*Betreff:***Beschluss im Umlaufverfahren - Verbesserung der Querungsmöglichkeiten für Rad- und Fußverkehr im Bereich der Einmündung Ebertallee/Georg-Westermann-Allee/prov. Ringgleis***Organisationseinheit:*

*Betreff:***Verbesserung der Querungsmöglichkeiten für Rad- und Fußverkehr im Bereich der Einmündung Ebertallee/Georg-Westermann-Allee/prov. Ringgleis***Organisationseinheit:*

Planung provisorische Ringgleisquerung über die Ebertallee (DS 21-15379)

Stellungnahme des ADFC, braunschweiger forum, Initiative Fahrradstadt Braunschweig und VCD

Anlage 1

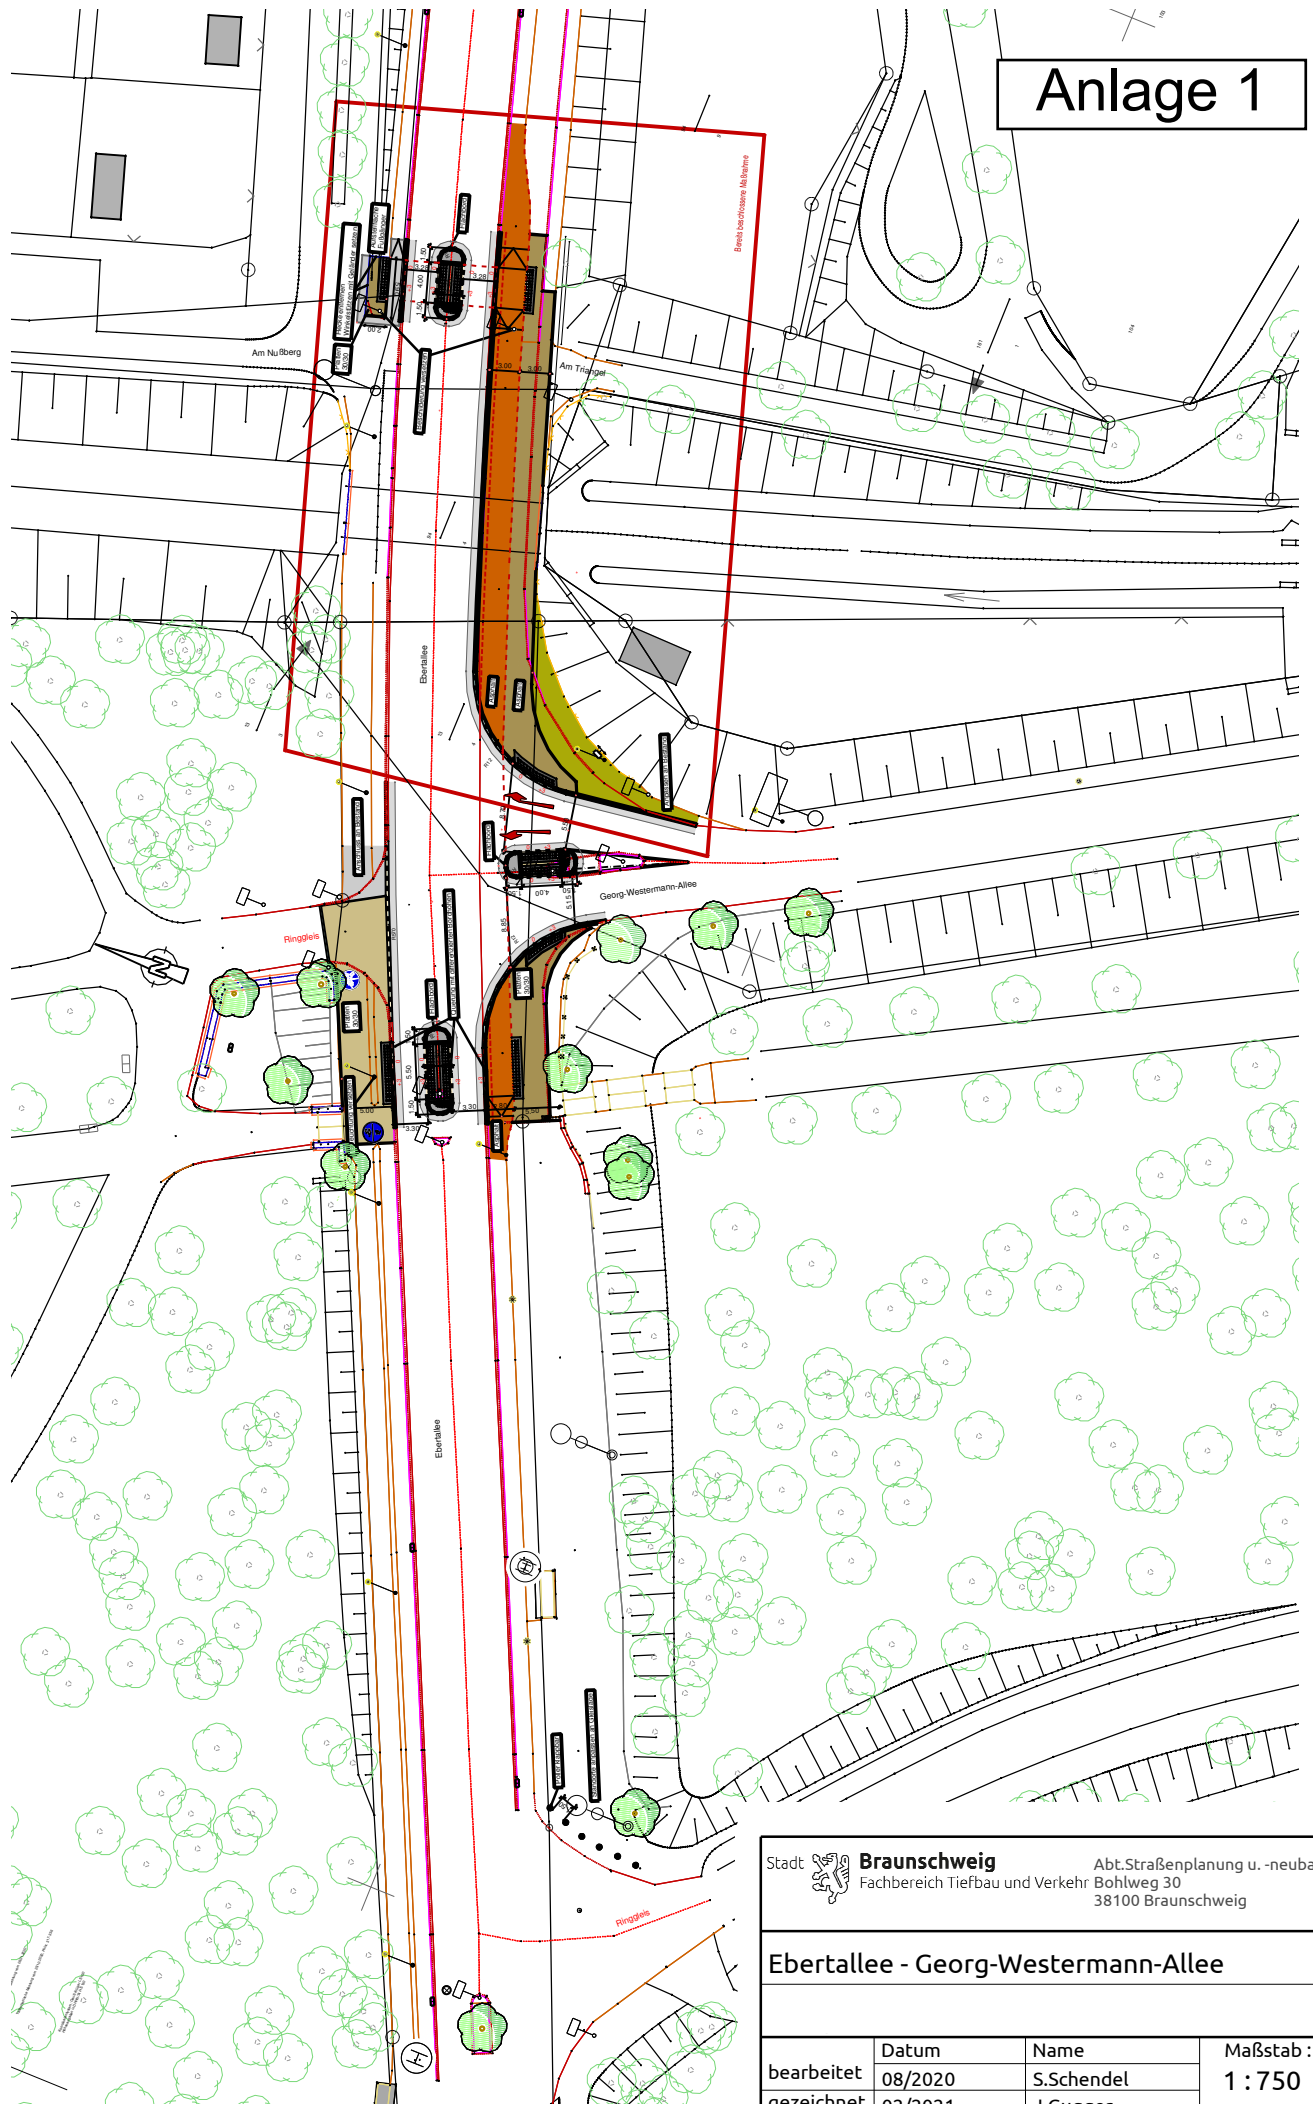
- 1) Gemeinsamer Geh- und Radweg entlang der Ebertallee zwischen Einmündung Ringgleis und Querungshilfe
 - a) Ziel muss es sein, dass auf **beiden Seiten** die **Radwege durchgehend** verlaufen. Eine **Unterbrechung** durch einen gemeinsamen Geh- und Radweg im Zweirichtungsverkehr, wie auf der Nordseite geplant, ist nicht hinzunehmen und ist an dieser Stelle **vermeidbar**. Auf der südlichen Straßenseite (Einrichtungsrادweg) beträgt die Breite der Nebenanlagen 5,50 m + 2,80 m = 8,30 m, auf der nördlichen Straßenseite (Zweirichtungsrادweg) nur 5,00 m.

- b) Es steht folgende **Gesamtbreite** zur Verfügung: $5,00 + 3,30 + 2,50 + 3,30 + 2,80 + 5,50 = 22,40$ m. Wir **schlagen folgende Aufteilung** von Nord nach Süd vor:
Gehweg 3,00 m
Radweg 3,20 m (Zwei-Richtungs-Radweg bis zur Querungshilfe)
Sicherheitstrennstreifen 0,50 m
Fahrbahn 3,30 m
Mittelinsel 3,00 m
Fahrbahn 3,30 m
Sicherheitstrennstreifen 0,50 m
Radweg 2,30 m
Gehweg 3,00 m

Summe: 22,1 m (30 cm übrig)
 - c) Die sich daraus ergebende **Verschwenkung der Fahrbahn** reduziert zudem die Kfz-Geschwindigkeit, was der Sicherheit im Bereich der drei Querungshilfen zugutekommt.
- 2) Einmündung der Georg-Westermann-Allee
 - a) Die **Geometrie** der Kreuzung begünstigt aktuell **schnelles Abbiegen von Kfz**, wodurch zu-Fuß-Gehende und Radfahrende gefährdet werden. Eine **Reduzierung der Abbiegeradien** zur Herstellung besserer Sichtverhältnisse und Reduzierung der Abbiegegeschwindigkeiten wird

begrüßt. Die Radien der Einmündung Georg-Westermann-Allee **sollten jedoch von 12 m auf 8 m reduziert werden.**

- b) Im Plan wird der bevorrechtigte Radweg durch die untergeordnete Einmündung unterbrochen. Gemäß Ziele- und Maßnahmenkatalog sind **Radwege jedoch über Einmündungen hinweg durchgehend und höhengleich** zu gestalten.

- c) Falls hier abweichend aufgrund des Außerortscharakters der **Radweg** auf das Niveau der Fahrbahn **abgesenkt** werden soll und nicht umgekehrt, sind **Rampen** für den Radweg erforderlich. Diese sind so komfortabel auszuführen wie möglich, so dass der Eindruck von **Höhengleichheit** und **Stoßfreiheit** entsteht. Das **Gefälle** sollte hierbei ca. **4-6 %** nicht überschreiten (ERA 11.1.6). Die Rampenlängen des Radwegs sollte also je ca. 2-3 m betragen.

- d) Der **bevorrechtigte Radweg** ist **nicht** durch Borde oder Rinnen **zu unterbrechen**, analog zur bevorrechtigten Kfz-Fahrbahn. Die Radwege sind in Asphalt durchzuziehen.

- 3) Querungshilfe Ebertallee im Zuge des provisorischen Ringgleises
- a) **Grundsätzlich** wird die Anpassung und Verbesserung der bestehenden Querungshilfe für den Rad- und Fußverkehr **begrüßt**. Eine **Aufstellfläche** von 2,50 m Breite ist jedoch knapp bemessen, insbesondere für Lastenfahrräder und Räder mit Anhänger (vgl. ERA 2.2.5), mit denen im Verlauf des Ringgleises verstärkt zu rechnen ist. Es sollte geprüft werden, die Querungshilfe um 50 cm auf **3 m Breite** zulasten der Fahrbahnbreiten zu **erhöhen**, indem diese nach Süden versetzt wird.

- 4) Querungshilfe „Am Nußberg“
- a) **Grundsätzlich** wird die Anpassung und Verbesserung der bestehenden Querungshilfe für den Rad- und Fußverkehr **begrüßt**. Eine **Aufstellfläche** von 2,50 m Breite ist jedoch knapp bemessen, insbesondere für Lastenfahrräder und Räder mit Anhänger (vgl. ERA 2.2.5). Es sollte geprüft werden, die Querungshilfe um 50 cm auf **3 m Breite** zulasten der Fahrbahnbreiten zu **erhöhen**.

- b) Der Planung zufolge soll der **Radweg** auf einer Strecke von 4 m mit Rampen **auf Fahrbahnniveau abgesenkt** werden, um eine Querung mit differenzierter Bordhöhe zu realisieren. Dieser Abschnitt ist hinsichtlich **Kontinuität** des Radweges sowie Länge und Gefälle der Rampen **so zu gestalten**, dass er **keine Störung** darstellt.
Dafür sollte das **Gefälle** der Rampen auch hier ca. **4-6 %** nicht überschreiten und **stoßfrei** befahrbar sein (ERA 11.1.6). Die Rampenlängen des Radwegs sollten also je ca. 2-3 m betragen. Der Asphalt des Radweges inkl. sichtbarem, versenktem Bord zur Kfz-Fahrbahn hin sollte **„durchlaufen“**. Der **Eindruck eines „Auf und Ab“**, wie bspw. an der Einmündung Fichtengrund / Salzdahlumer Str. ist in jedem Fall **zu vermeiden**.

Die Verbände schlagen eine komplette Neuaufteilung des Straßenquerschnitts vor. Eine Neuaufteilung ist grundsätzlich denkbar und würde deshalb im Zuge eines vollständigen Straßenausbaus auf jeden Fall geprüft. Dabei wären insbesondere auch die Lage und der Querschnitt der angrenzenden Brücken zu berücksichtigen.

Bei der jetzt vorliegenden Planung handelt es sich aber um eine punktuelle Verbesserung für den Radverkehr, konkret um die Schaffung einer Querungshilfe im Zuge des provisorischen Ringgleisweges. In diesem Rahmen ist eine Neuaufteilung des Straßenquerschnitts finanziell nicht umsetzbar. Auch die vorgeschlagene räumlich auf den Bereich der Querungshilfen begrenzte Neuaufteilung würde den finanziellen Umfang des Projektes wegen der notwendigen Fahrbahnverziehungen und der Höhenverhältnisse vervielfachen.

Die Abbiegeradien wurden bereits deutlich reduziert, müssen aber auch für größere LKW geeignet sein, da diese Fahrzeuge andernfalls den Gehweg und den danebenliegenden Radweg überfahren würden, was nicht vertretbar ist. Daher ist die angeregte weitere Reduzierung der Radien nicht möglich.

Der Radweg ist durchgehend in Asphalt ausgeführt und wird auf Fahrbahnniveau direkt neben dem KFZ-Verkehr in dessen unmittelbaren Sichtbereich geführt. Dies erfolgt ERA-konform durch eine langgezogene Rampe, die stoßfrei befahren werden kann. Die Stellungnahme der Verbände wurde zum Anlass genommen, die Rampenlänge von 2 m auf 3 m zu verlängern, um das Fahren darauf noch flüssiger zu gestalten.

Der Radweg wird gemäß dem Ziele und Maßnahmenkatalog „Radverkehr in Braunschweig“ ohne Bordsteinkanten im Verlauf hergestellt. Auf die üblichen Gossen kann nicht verzichtet werden, da Sie an dieser Stelle die Entwässerung der Fahrbahn und des Radwegs sicherstellen.

Die Breite der Insel beträgt 2,50 m. Dieses Maß entspricht den Richtlinien und hat sich bewährt. Im konkreten Fall ist eine weitere Verbreiterung ohne grundlegenden Straßenumbau wegen der begrenzten Gesamtfahrbahnbreite nicht realisierbar. Die Fahrstreifen werden wegen des Busverkehrs nicht noch schmaler ausgeführt. Die Breite der Wartefläche auf der Insel überschreitet mit 5,50 m deutlich das Mindestmaß nach Regelwerk von 4,00 m. Damit bestehen überdurchschnittlich gute Möglichkeiten, auch mit besonders langen Fahrrädern und solchen mit Anhänger die Insel zu nutzen.

Auch in diesem Bereich wird der Radweg stoßfrei ausgeführt. Auch hier werden auf Grundlage der Stellungnahme der Verbände die Rampenlängen auf ca. 3 m vergrößert, um noch flüssigeres Fahren zu ermöglichen. Diese Insel wird deutlich weniger genutzt werden als die Insel im Zuge des Ringgleisweges. Daher hält die Verwaltung die hier gewählten Regemaße für angemessen.
